**Modulo per la presentazione delle osservazioni per i piani/programmi/progetti sottoposti a procedimenti di valutazione ambientale di competenza statale**

**ID: Codice procedura (ID\_VIP/ID\_MATTM) 11291**

**Progetto di un impianto eolico denominato "EOLICO VITERBO - MONTEFIASCONE" della potenza di 96 MW e delle relative opere di connessione, da realizzare nei comuni di Viterbo e Montefiascone (VT).**

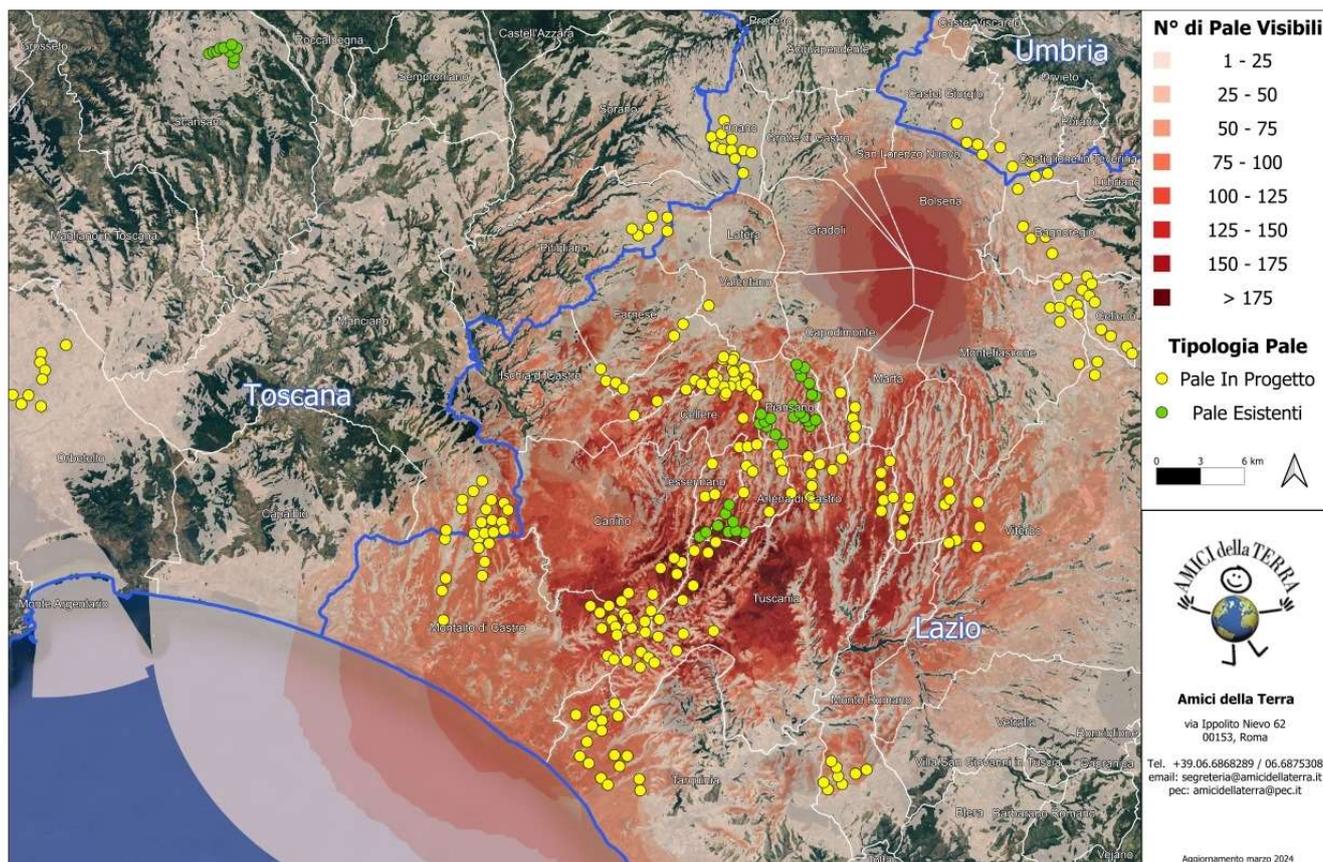
Riguardo al cumulo degli impianti FER, la mappa prodotta dalla proponente nel documento "TAV. E21 Cumulo Progetti - Scala 1:50000" riguarda soltanto una parte molto piccola degli impianti FER dell'area intermedia e vasta e in particolare di quelli

eolici che contribuiscono a creare un notevole cumulo e la saturazione della Provincia di Viterbo e soprattutto di questa sua porzione. (Come già detto per il numero incredibile degli impianti realizzati, autorizzati e in procedimento VIA si consulti l'Allegato n.1 "Cumulo Impianti FER" prodotto da chi scrive dove si può vedere il reale e concreto cumulo degli impianti FER della zona in cui si verrebbe ad insediare l'impianto eolico "Viterbo-Montefiascone").

#### **4. OSSERVAZIONE: AREE NON IDONEA ex Articolo 20 comma 8 lettera c quater del D.Lgs. n. 199/2021 e ss.mm.ii.**

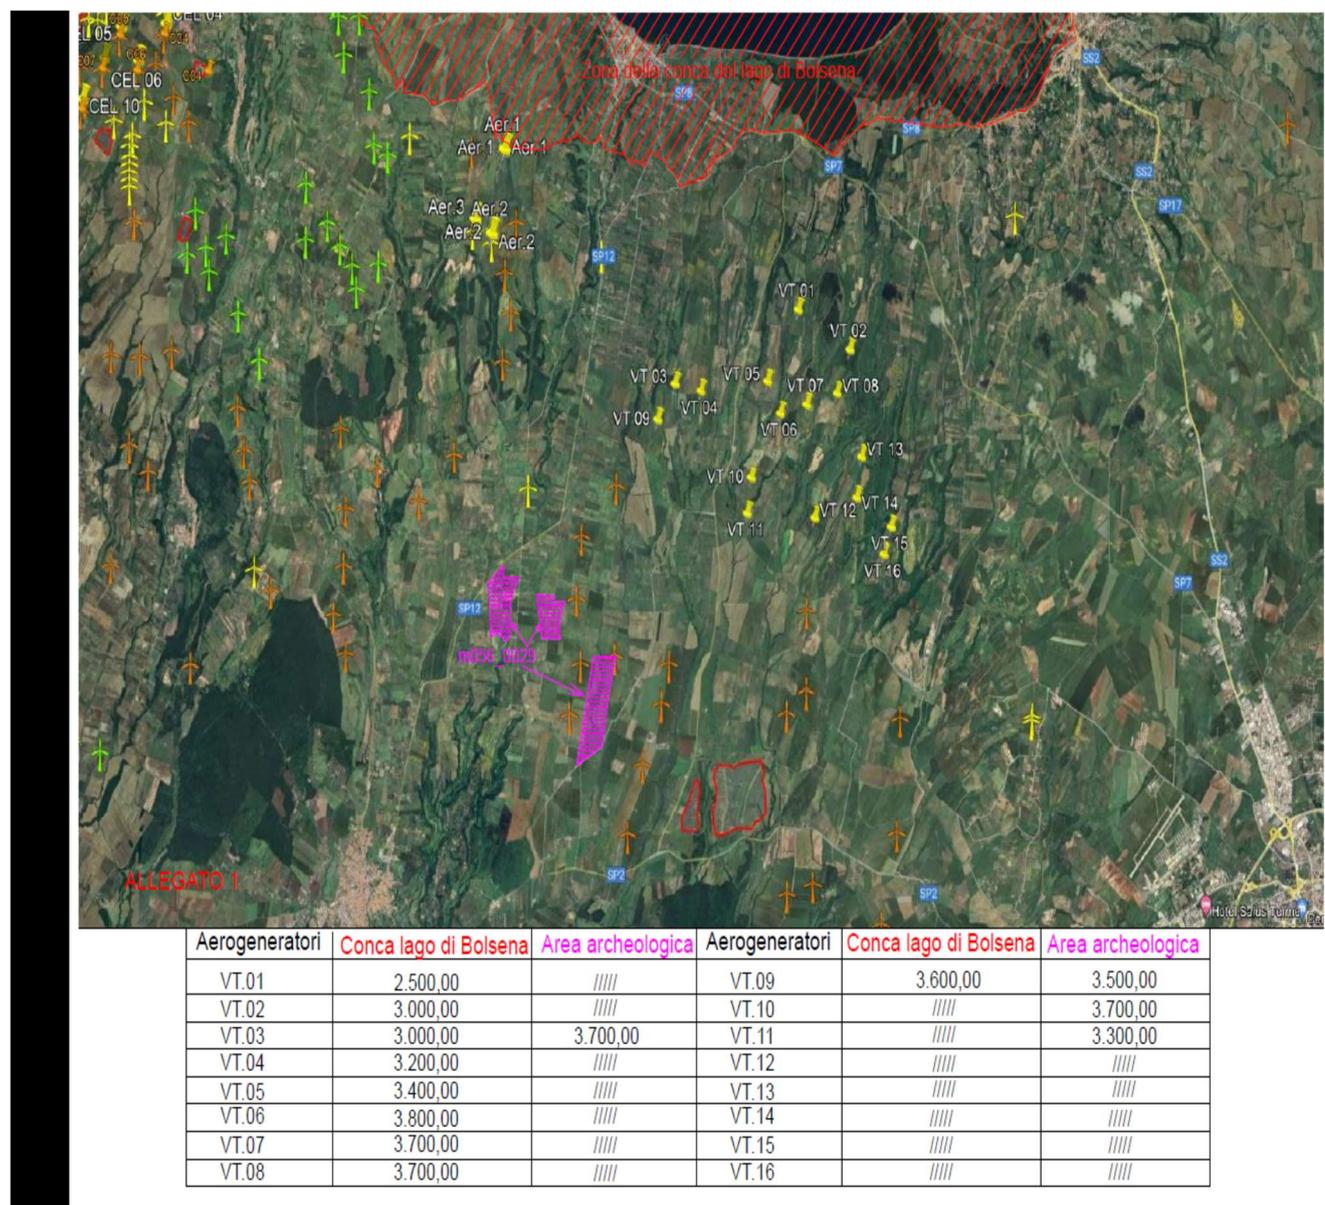
Il progetto eolico oggetto delle presenti Osservazioni non è essendo inserito all'interno del perimetro di un bene culturale o paesaggistico ma a differenza di quanto sostiene la proponente a pag 18 della Sintesi non tecnica che “Il lay-out non interferisce con aree soggette a vincolo paesaggistico o ambientale” non è vero perché tre aerogeneratori( 01 e 02 e 03) ricadono nelle fasce di rispetto dei 3 km del Vincolo Paesaggistico di notevole interesse pubblico “ Conca del Lago di Bolsena” e altre cinque ( 04,05,06,07 e 08) sono

comprese comunque nel raggio di tre – quattro chilometri e considerando la loro altezza e larghezza di 200x 170 metri non sarebbero i 500 metri o poco più a diminuire l’impatto paesaggistico considerando le varie quote nelle quali verrebbero installate le pale e l’assenza di particolari rilievi montuosi nella zona. Si riporta la cartografia e le varie distanze anche da una zona archeologica con la quale impattano quattro aerogeneratori.

Figura 1. Stralcio carta "Natura 2000" dal sito del ministero Ambiente che illustra la parte della Rete Natura 2000. Le zone con linee in blu sono le ZPS che comprendono le ZSC (parti con linee rosse).  Simbolo dell'area in cui è ubicato l'impianto eolico industriale "Viterbo - Montefiascone".

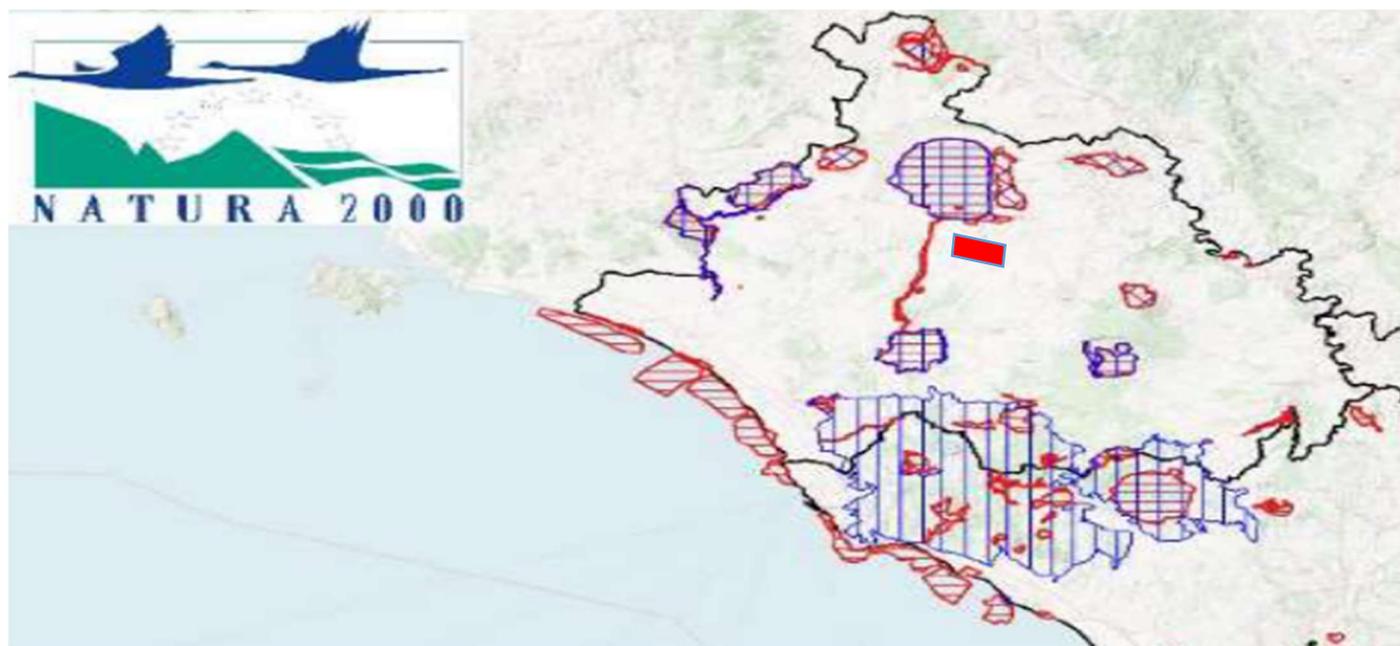
A riguardo delle potenziali interferenze e impatti del progetto con le Aree naturali protette (parchi e riserve naturali, aree IBA e siti Natura 2000) lo studio della proponente si limita ad affermare:

*Esaminando le cartografie ufficiali dei parchi della Regione Lazio e delle zone SIC e ZPS perimetrata, si rileva come l'area di progetto non sia all'interno di esse, in relazione alle possibili interferenze. (S.I.A. 1.3.10, pag. 31).*

Conclusione questa lapidaria quanto semplicistica e tendenziosa. Se è vero infatti che l'area di progetto si trova formalmente al di fuori delle zone citate è altrettanto vero che potenziali impatti vanno verificati comunque in particolare riguardo all'avifauna ed alle rotte migratorie.

In forza di questa posizione aprioristica la proponente ha evitato di produrre uno studio di valutazione di Incidenza, che nel caso di progetti industriali imponenti come quello in esame si ritiene sia invece un passaggio indispensabile e ineludibile.
